SAK	Innspill
Metrobuss	
Planen generelt	Forutsetningene for metrobusstraseen bør ses på igjen. Det er i utredningen tillatt med gjennomkjøring i området. Dette gir et resultat der det er behov for lysregulering for omtrent alle gangfelt, det gir flere felt, lengre kryssing og ventetid for gående. Dette reflekterer ikke visjonen om et bilfritt sentrum på Nyhavna. Mos vil løfte tema til ledernivå. Kryssene er ikke bra nok for gående. De mangler universell utforming, og fortauet er planlagt som shared space ved gangfelt. Dette vil bidra til å skape konflikter mellom gående og syklende. De med nedsatt funksjonsevne vil slite med å lese systemet og samhandle med andre trafikanter. Sykkeltilbudet er ikke bra nok. Sykkeltilbudet opphører i hvert kryss, og syklendes flyt blir dermed nedprioritert. Det må utredes ordentlig hvilken side av Strandveien og Stiklestadveien sykkeltraseen skal ligge på. Sykkelsignal bør ikke være avgjørende faktor. Bruk av sykkelsignal betyr ekstra kjørefelt, og spiser derfor areal som kunne blitt brukt til grønt eller mer areal til gående. Valg av side for sykkelvegen i Strandveien bør vurderes utfra en analyse av hvem som kommer til å bruke den. MOS mener det i

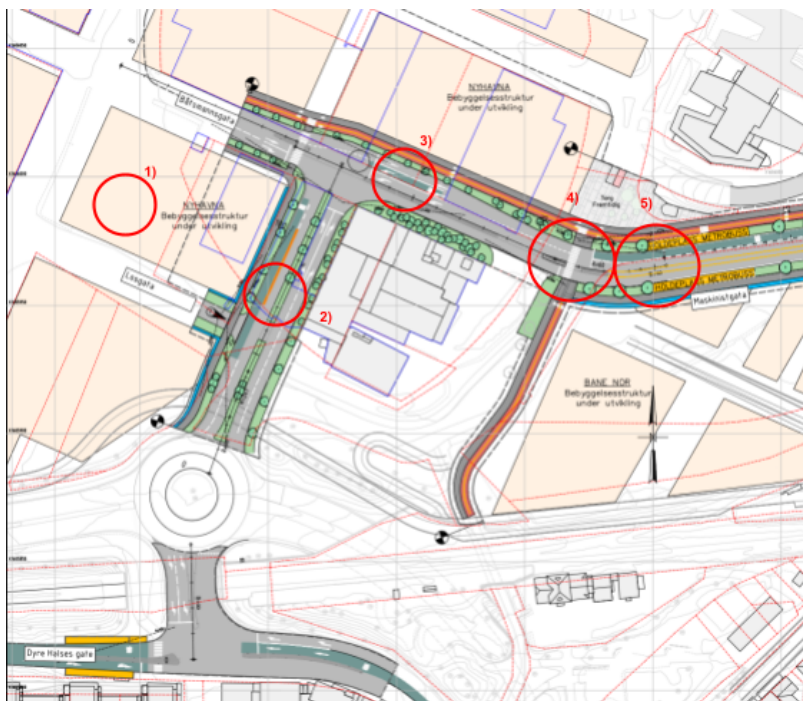
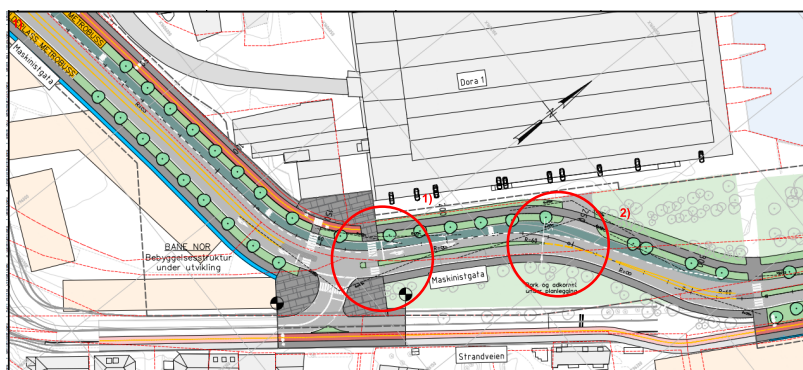
- 1) Dårlig gangforbindelser fra Nyhavna Utviklings område. Dette diskuteres ikke i trafikknotatet.
- 2) Bra med grønt, men kunne hatt bredere grøntareal på sidene eller bredere fortau ved å ikke har grøntgrabatt på midten.
- 3) Det bør utredes om bussen kan få prioritet i krysset/trafikken holdes igjen ved Kobbes gate. Da vil det kanskje ikke være behov for kollektivfelt her og areal blir spart.
- 4) Ikke god nok løsning for gående og syklende i kryss.
- 5) Det er langt å gå fra holdeplass og til gangfelt for de som skal nordover. Dette gjør at holdeplassen blir mindre attraktiv.
Det bør utredes hvorfor det er lagt inn såpass bred midtstripe.

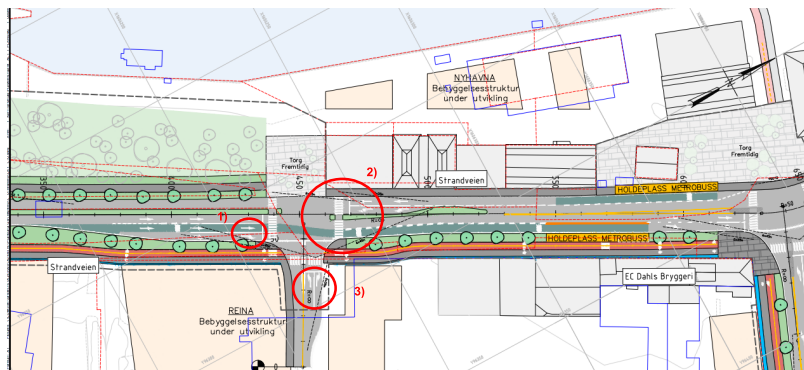
- 1) Fortau fra nord ender i sykkelveien. Dette er ikke intuitivt og vil være vanskelig å skjønne for de med nedsatt orienteringsevne.
- 2)

Sykkeltilbud opphører i kryss. Det er ikke lett å lese hvor man skal sykle videre, og syklende vil mest sannsynlig fortsette på fortauet. Sykkelvegen bør være sammenhengende.

Må legge inn plass til syklende i kryssingen.

- 2) Langs Dora mangler det sykkeltilbud. Syklende må være godt kjent med området for å skjønne at de skal over på hovedsykkelruten til svv.

- 1) Ekstra kjørefelt på grunn av sykkel signal → blir langt å krysse for gående, og mer asfaltareal enn nødvendig. Dette kunne vært løst ved å legge sykkelvegen på vestsiden av kjørebanelen.
- 2) Avkjørsel til Reina har to felt ut → lengre å krysse for gående, bør beskrives hvorfor dette er nødvendig.
- 3) Gående må krysse fire felt (gjelder begge gangfelt som krysser metrobusstraseen), det er langt. Gangkryssingene har ikke lagt inn plass til syklende.

Tegnings
hefte
C/O_103

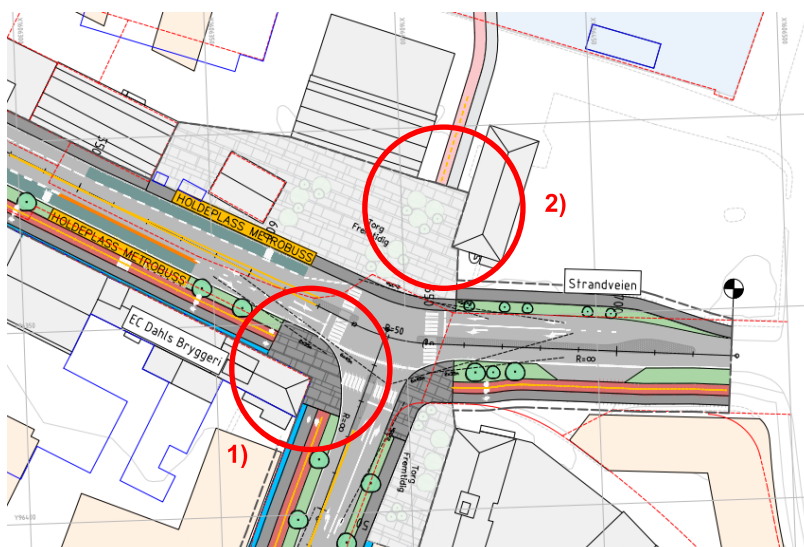
- 1) Løsningen er ikke universell utformet. Det er trangt og lite plass til venteareal ved lyskryssene.

Syklende har ikke sikt rundt hjørnet, og det er fare for at syklende vil kutte svingen. Dette kan føre til konflikt mellom gående og syklende. Potensielt mange gående her siden det er rett ved metrobussholdeplass.

- 2) Sykkeltilbud opphører ved kryss, ikke intuitivt hvor man skal legge seg ved kryssing av vegen.

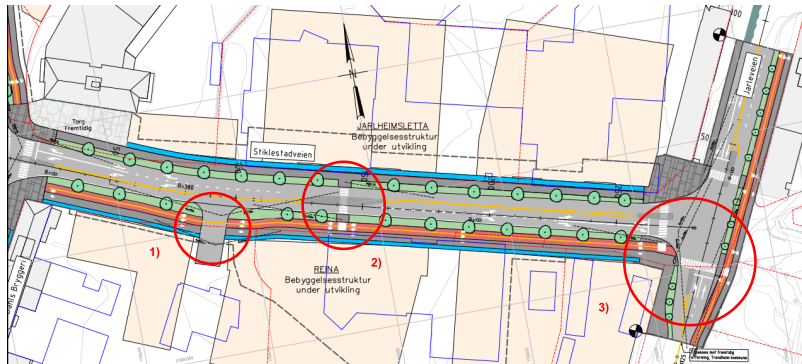
- 1) Store kjøretøy (varelevering) skal ut fra Reina-tomten, ikke en trygg løsning for syklende. Ventearealer er ikke nødvendig når det skal gå store kjøretøy her da ventende lastebiler vil blokkere fortau og sykkelveg.
- 2) Gangkryssing bør være koblet til øvrige gangakser i området, nå er den plassert mellom to bygg. Bør flyttes noe østover for å treffe utbyggingsområdene bedre.
- 3) Sykkelsignal krever ekstra kjørefelt i Stiklestadveien.
Lite venteareal for gående som skal nordover.
Venstre-sving i krysset for de som kommer kjørende fra Jarleveien i sør bør utredes.
Når metrobussen flyttes, er det ikke samme behovet for trafikkflyt.

Tegnings
hefte
F10X

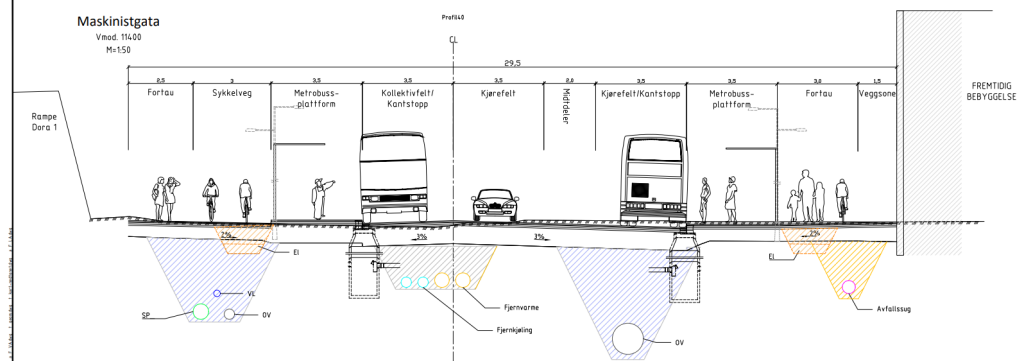
Kjørefelt er 3,5 meter, kan reduseres til 3,25 for kollektivfelt og 3,0 m for andre kjørefelt pga fartsgrense ≤ 40 km/t. Frigitt areal kan gi mer veggzone, fortau og grønt. Ikke nødvendig med 3,25 ved holdeplass, bussen inntil holdeplass som betyr andre krav.

Har lagt seg på minimum med 2,5 meter brede fortau flere steder. Bør utvide veggsonen og fortauet der det er mulig.

Fra N100: KRAV 2.3.2—3 SKAL GJELDENE FRA 22.06.2021 Krav til kjørefeltbredder: • Hovednett for kollektivtrafikk skal ha kjørefeltbredde 3,25 m. • Hovednett for personbiltrafikk skal ha kjørefeltbredde 3,00 m ved fartsgrense ≤ 40 km/t og 3,25 m ved 50 km/t og 60 km/t. • Nett for godstrafikk med dimensjonerende kjøretøy lastebil, vogntog eller modulvogntog skal ha kjørefeltbredde 3,25 m.
Trafikkr apport	3.1.5 Begrenset utbygging av Arealdataverktøyet → Feil beskrivelse av ADV-verktøyet. Har gitt beskjed til Line → viser ikke kommunens handlingsrom, dette har vi kommentert på før → utbyggingen ble nedjustert pga kommunens prognoser, ikke ADV Beskriver bare situasjonen for biltrafikken og bussen. Planen er en forverring av dagens situasjon for gående og syklende, men dette kommer ikke frem. Det er ingen beskrivelse av forholdene for gående, syklende og kollektivreisende.
Annet	Alle kryssløsninger vil kreve skilting i galge eller portal, da det er ulik påbudt kjøreretning i to eller flere felt. N300: <i>Dersom to eller flere felt på tilfarten har ulik regulering, plasseres skiltene over de respektive kjørefelt. Hvert skilt skal henge midt over det kjørefelt det regulerer.</i> I kryss ved Kjeldsberg og avkjøring til Reina er det tre felt med midtstilt kollektivfelt, som også bør skiltes direkte over kjørebane. Skilt på høyre side av veien vil være lite synlig pga trafikk i høyrefelt. Det bør legges opp til mindre kompliserte kryssløsninger med færre felt. Skilt i galge/portal vil potensielt bli tildekt av trær som er planlagt langs vegen når disse vokser seg store.
